COMMUNE DE SORGUES

PLAN LOCAL D'URBANISME Modification simplifiée n°1

Notice de présentation

1. MODIFICATION DU ZONAGE PLANCHE NORD ET PLANCHE SUD

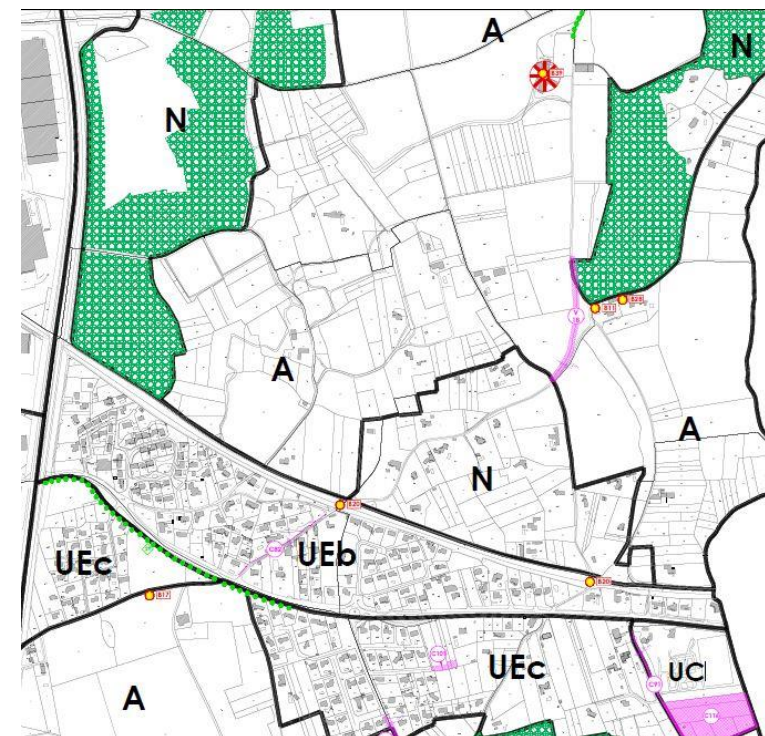
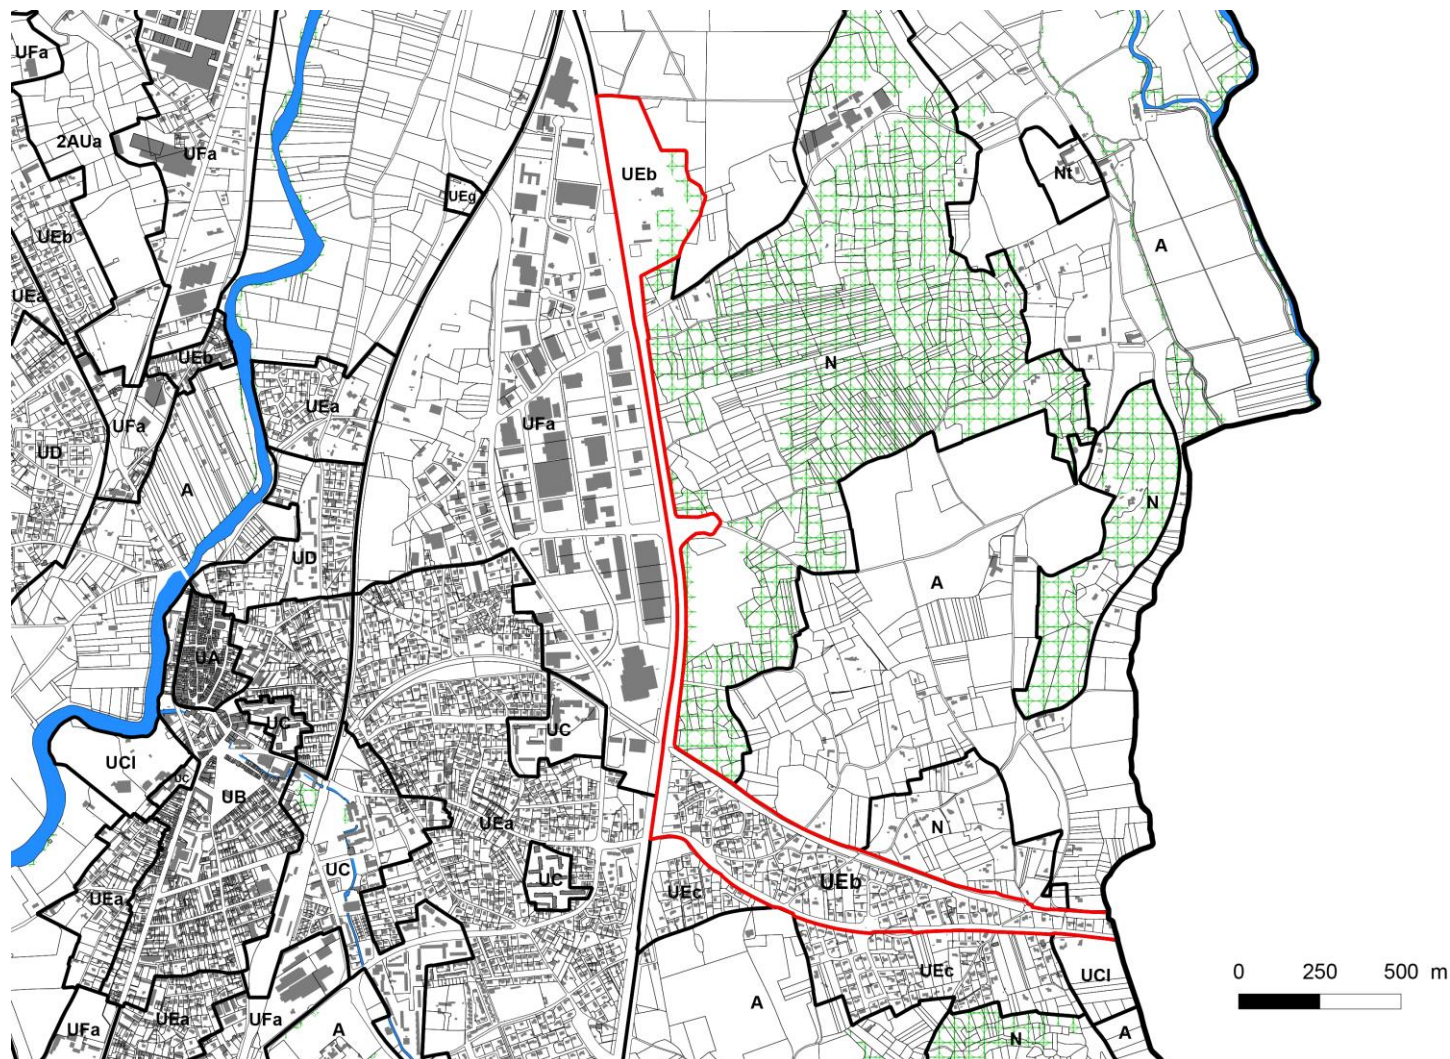
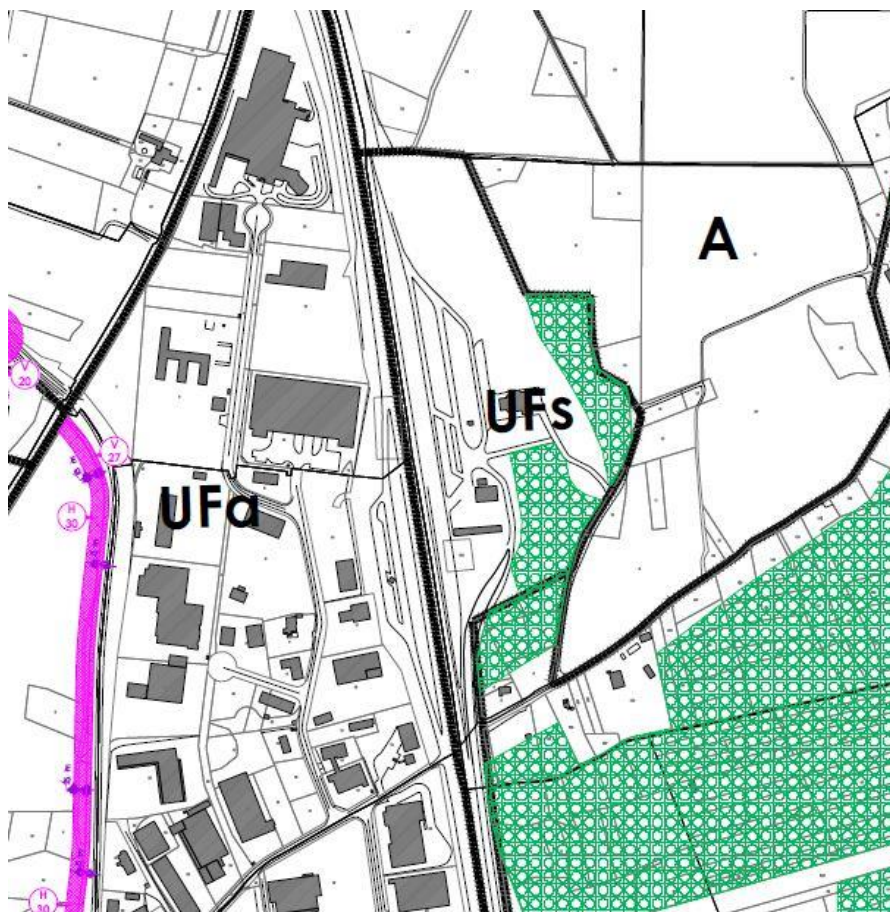
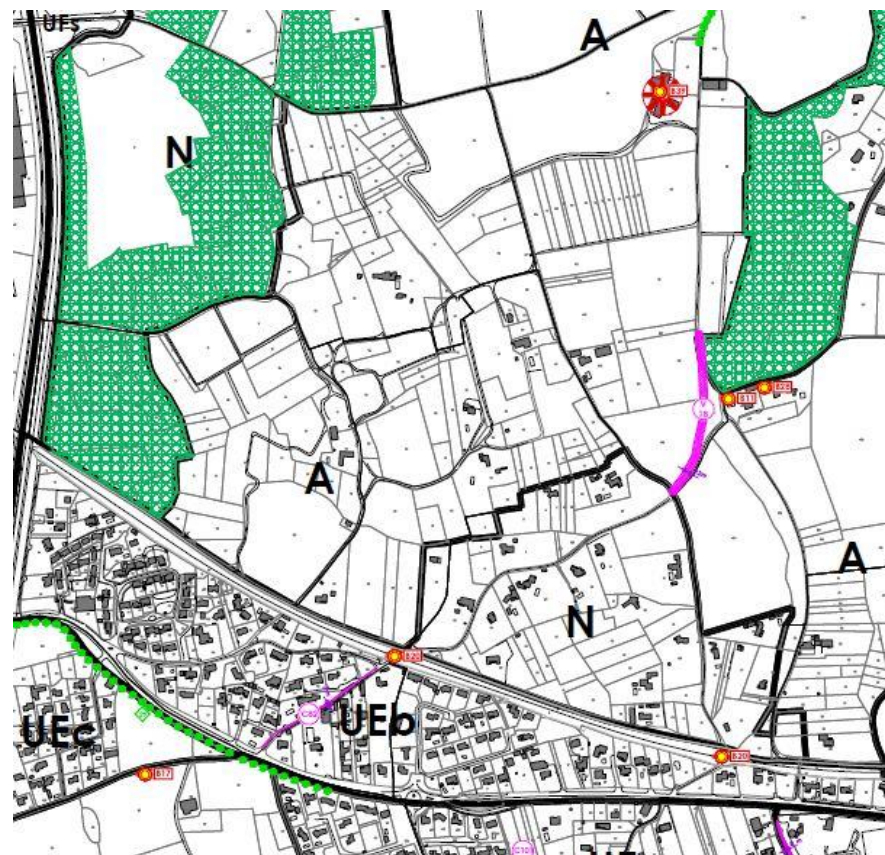
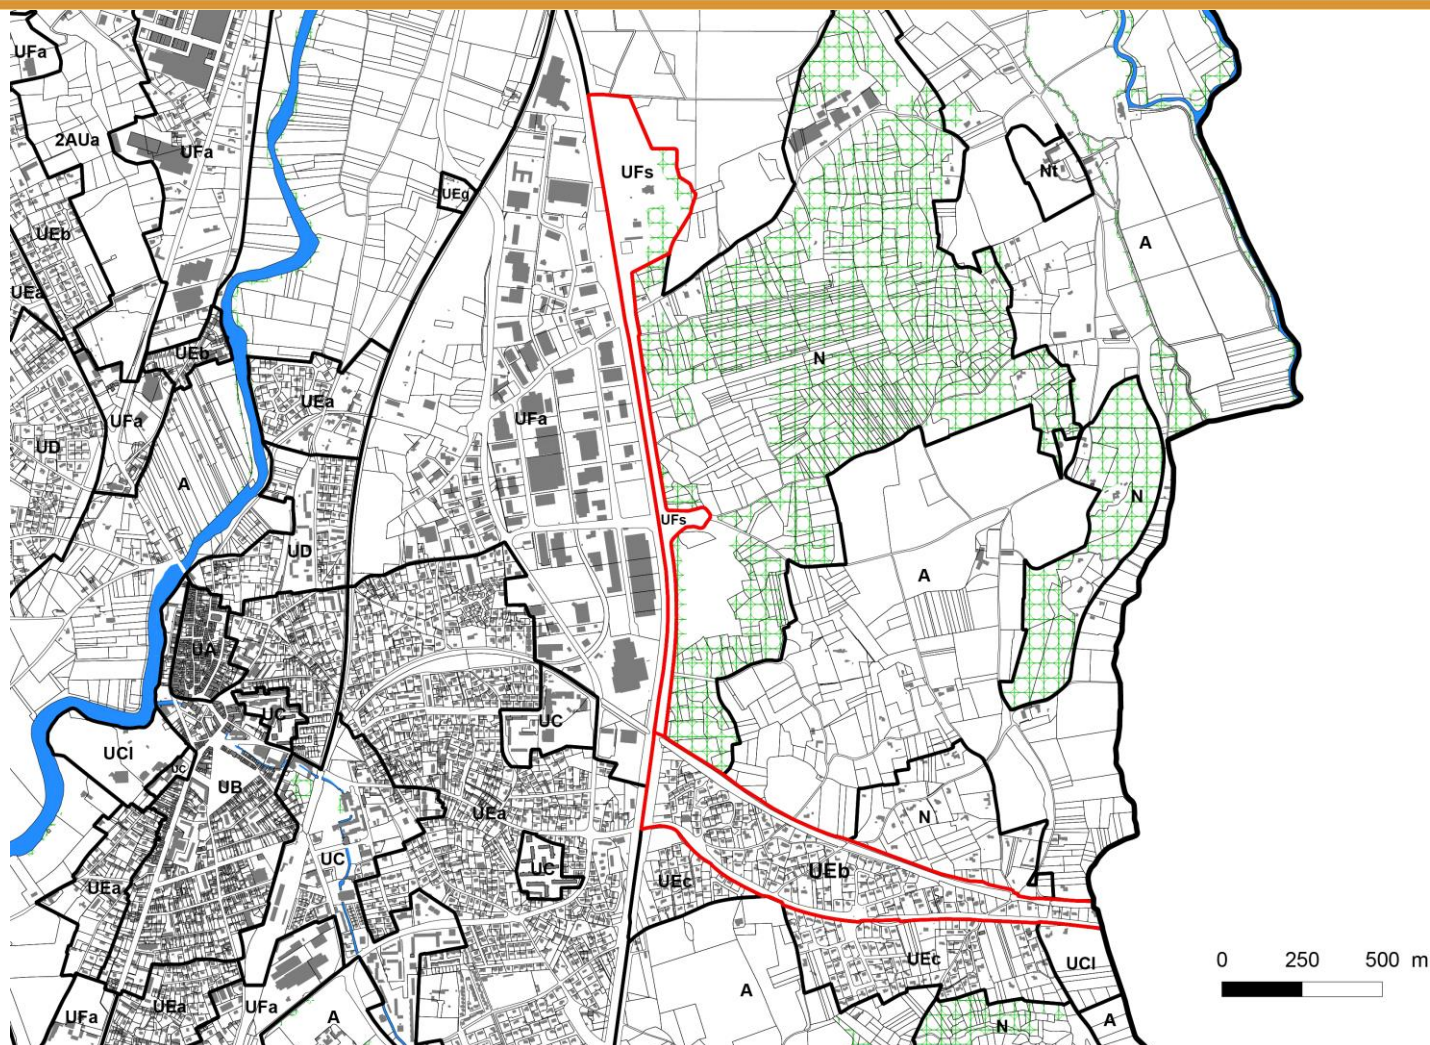
La modification consiste à reclasser l'aire d'autoroute en zone UF à vocation d'activité. Dans cet objectif, un sous-secteur spécifique à l'aire d'autoroute est créé : le secteur UFs. De fait, la zone UEb à vocation résidentielle est quant à elle réduite.

Le secteur UFs ainsi créé représente une surface de 16,1 ha.

La zone UEb représente donc désormais 28,3 ha (quartier de la Montagne).

Extrait du règlement de la révision simplifiée de 2009

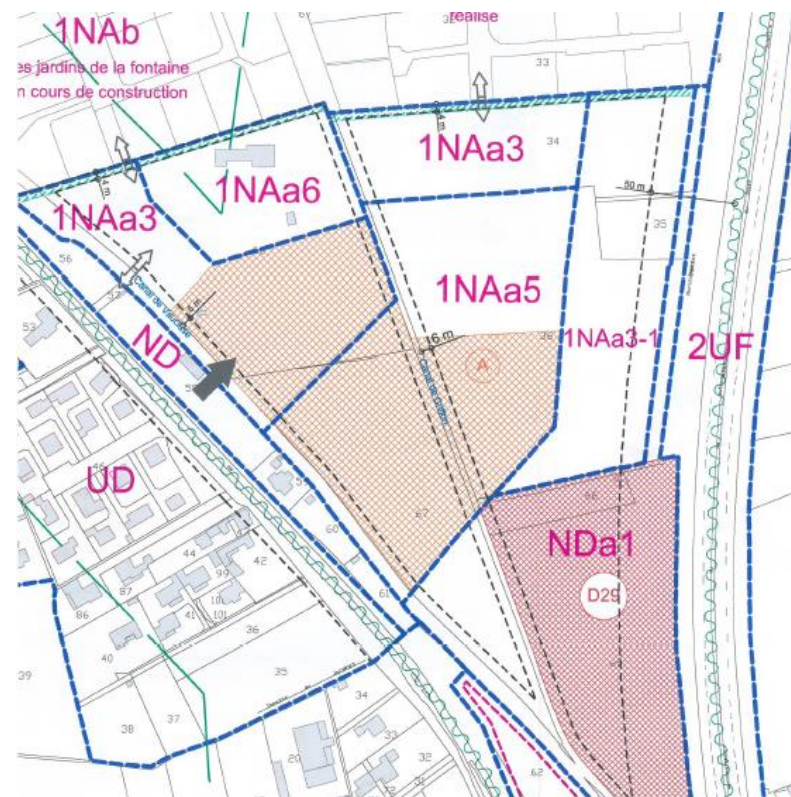
Le PLU de 2012 a omis de préciser le recul des constructions par rapport à l'autoroute en zone urbanisée UD. Il s'agit d'une erreur matérielle. En effet, cette erreur matérielle est manifeste au regard des éléments suivants :

Suite à la révision simplifiée de 2009 le quartier des Islettes a été classé en zone INa (zone UD au PLU approuvé en 2012). L'article 6 du règlement de la zone Ina prévoyait un recul des constructions de 50 mètres par rapport à l'axe de l'autoroute A7.

Ainsi, il s'agit bien d'une erreur matérielle. D'ailleurs, le rapport de présentation ne parle à aucun moment de suppression du recul des constructions par rapport à l'axe de l'autoroute.

La présente modification propose donc de compléter le règlement de la zone UD sur ce point afin de rectifier l'erreur matérielle.

- 50m de l'axe de l'A7
